1. 熊本地震で大きく崩落した立野ダム貯水予定地

2. 立野ダムの放流口がつまる問題

4. 立野ダムの老朽化と災害の可能性について

熊本地震後、立野ダム水没予定地周辺の大半が斜面崩壊しています

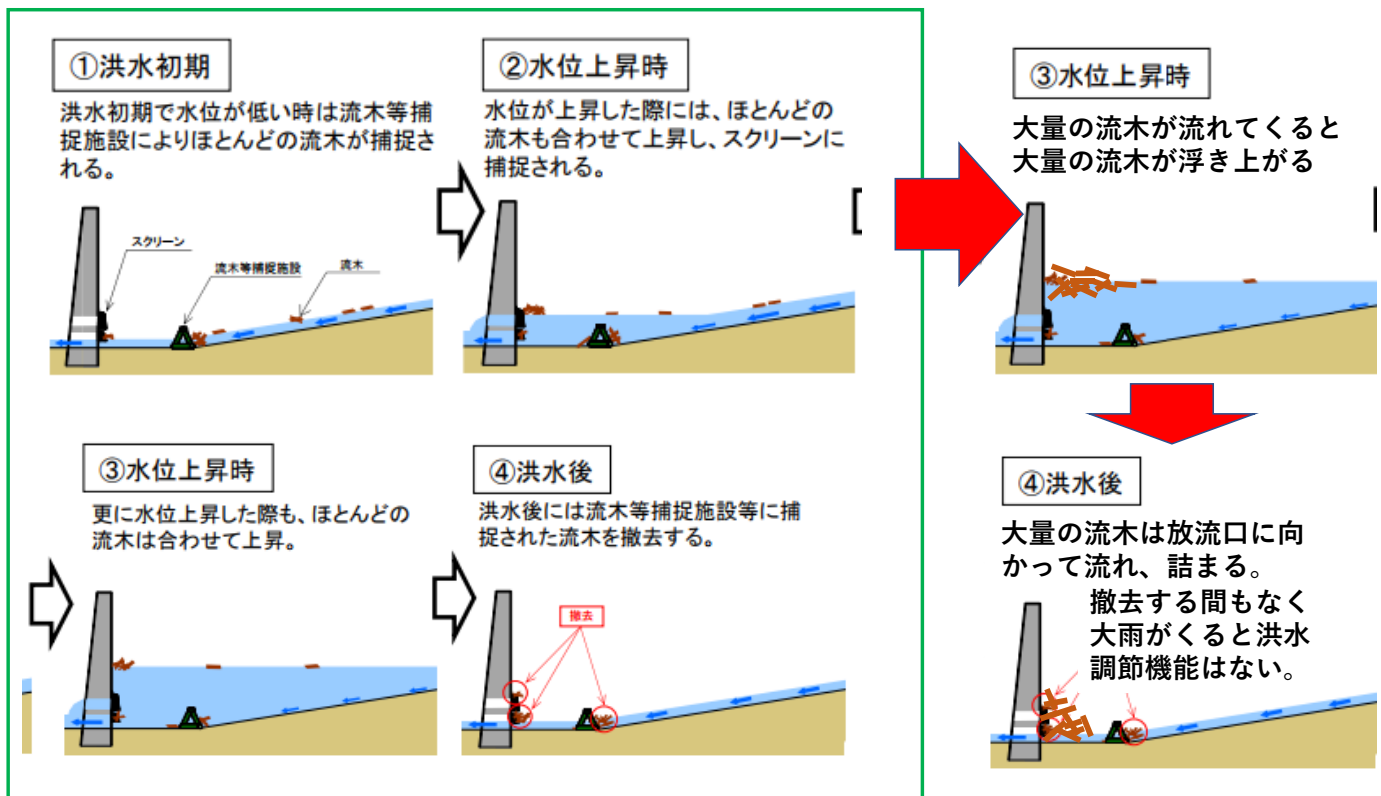
熊本地震により、立野ダム貯水予定地の大半が崩れました。

立野ダムが完成していたら、この大量の木々と土砂は、ダムに詰まっていたでしょう。さらに地震直後の大雨でダムは、あふれていたのではないのでしょうか。また、その後続いた余震で、満杯のダム湖にさらに土砂が崩落してダム津波が発生した可能性があります。

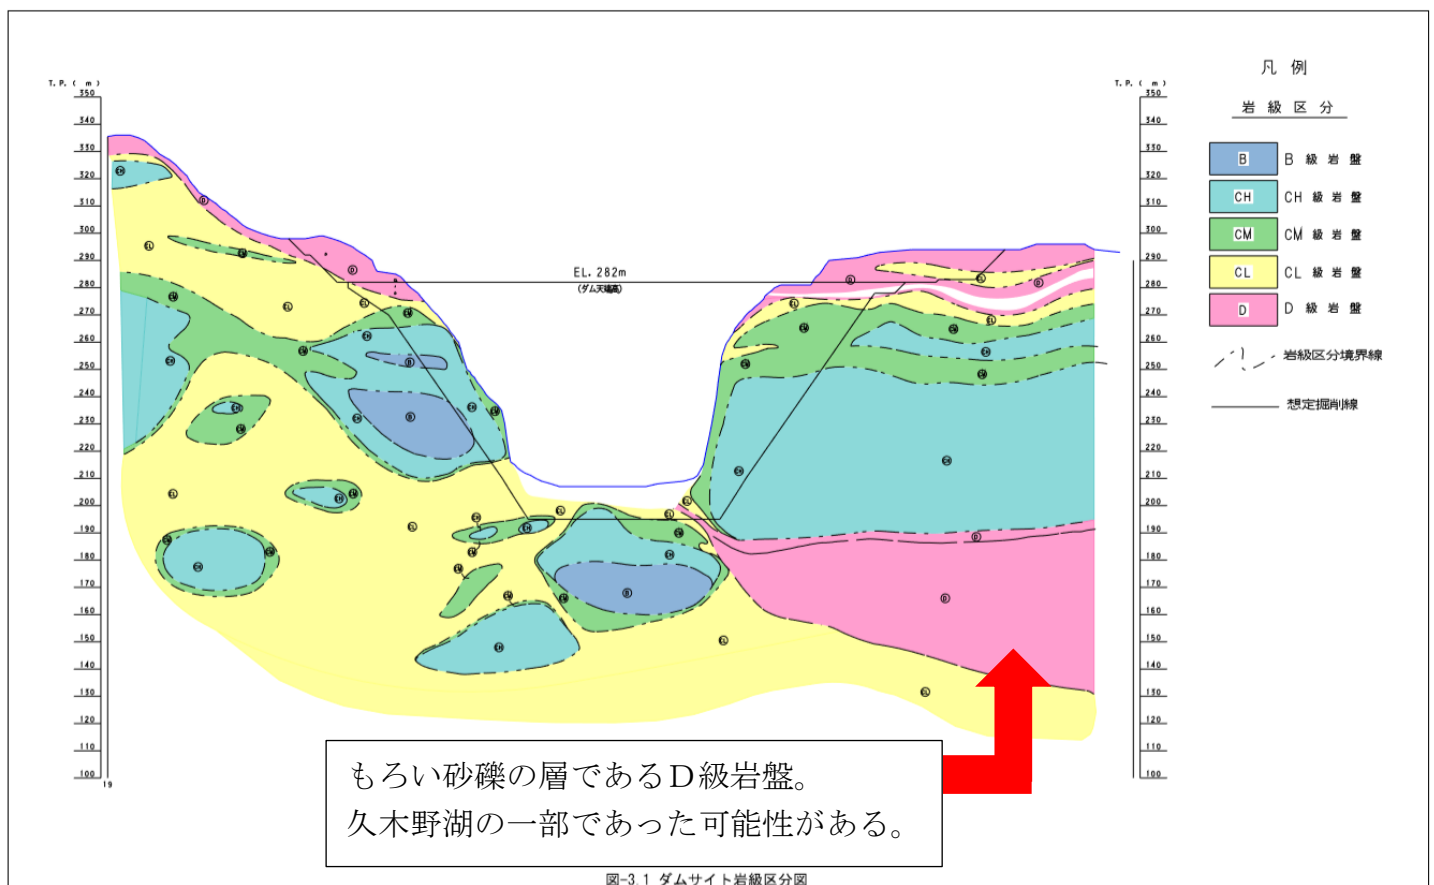
下に、同じ穴あきダムの島根県益田川ダムの上流側写真を示します。通常は、上流には貯水しません。しかし、貯水しないダムの景観は、観光には値しない姿です。また、放流口から離れた両側に土砂が堆積し、「汚い」景観のダムになります。貯水ダムでも観光に大きな役割を果たして成功している実例は少なのに、ましてや、貯水しない穴あきダムが、観光に成功する可能性はゼロに近いでしょう。このような写真のダムを、また見に行きたいと思うでしょうか。穴あきダムで観光に成功した町があるでしょうか。自然を壊すだけで、環境破壊以外の何ものでもないと思います。

基準点である世継橋地点での水量の関係 (H27年3月)

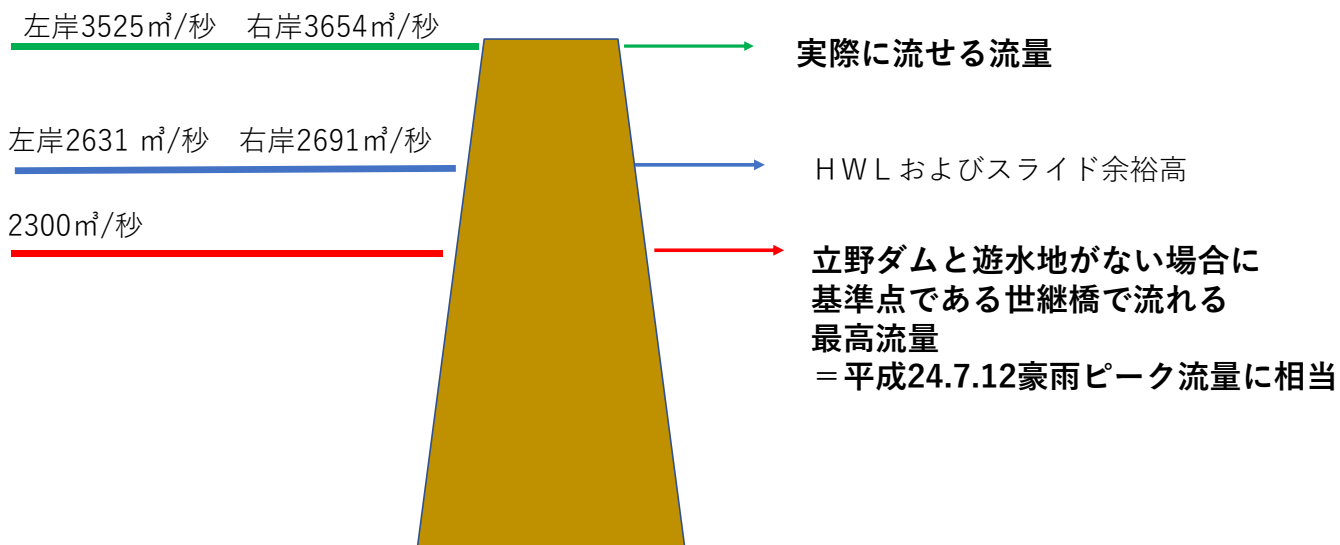
白川の河川改修と、阿蘇市内の遊水地建設が進んでいます。一部未完成な箇所もありますが、引き続き河川改修、堤防の強化、遊水地などの総合的対策を進めることが重要であり、ダムは必要ありません。基準点である世継橋での水量の関係を下に示します。**(立野ダム単独での調節能力は 200m³/秒しかありません。)**

- ① 平成27年7月12日の熊本豪雨のピーク流量である2300m³/秒を余裕をもって流せる。
- ② 阿蘇市内の小倉遊水地、手野遊水地が完成するとさらに150m³/秒前後の余裕が出る。
- ③ 引き続き河川の強化、熊本地震後の掘削の継続により、ダムを造る必要はない。
